改善箇所説明図

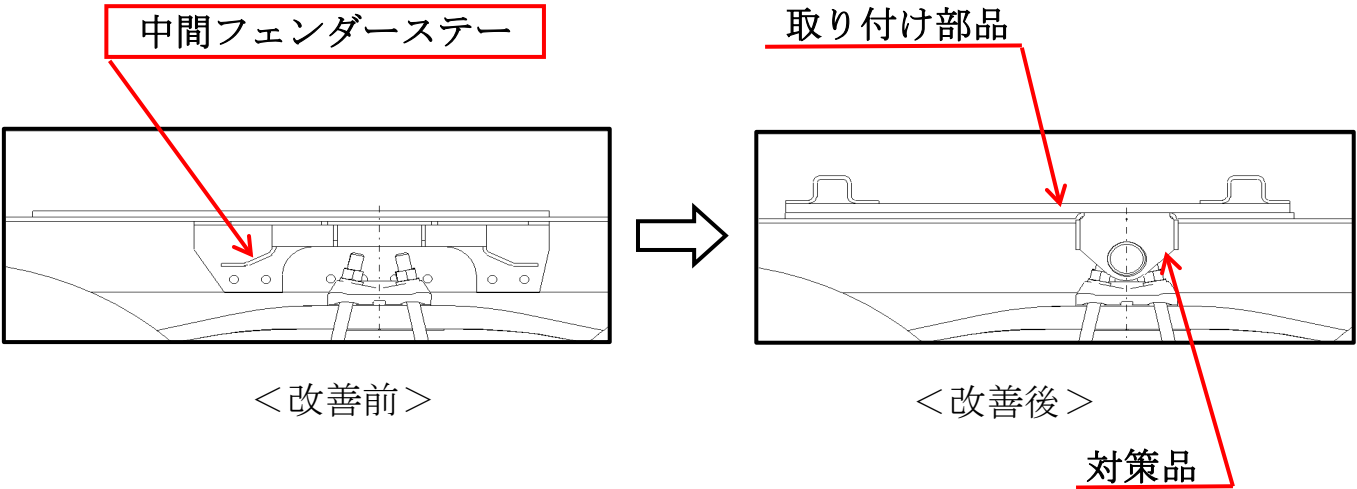
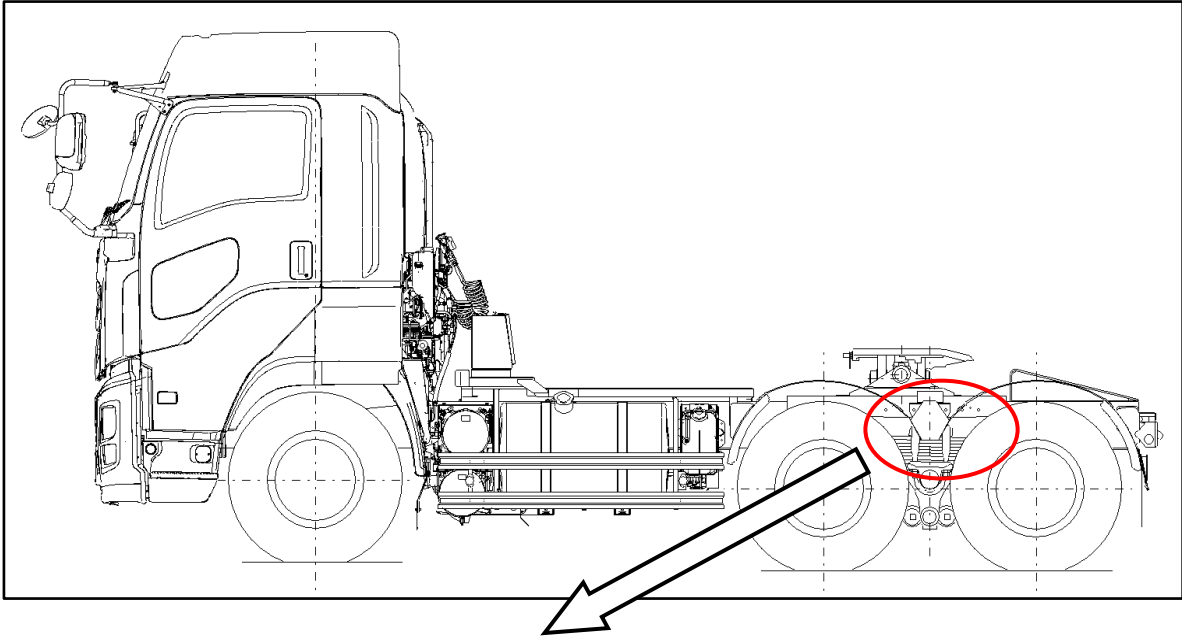
中間フェンダーステアにおいて、強度検討が不十分なため、走行振動により亀裂が発生することがある。
そのため、そのまま使用を続けると、亀裂が進展して破断し、最悪の場合、当該フェンダーステアが脱落して、他の交通を妨げるおそれがある。

改善措置の内容
全車両、中間フェンダーステアを対策品に交換する。

識別： 取り付け部品を追加しているため外観から容易に識別できる。
注： は、交換部品を示す。
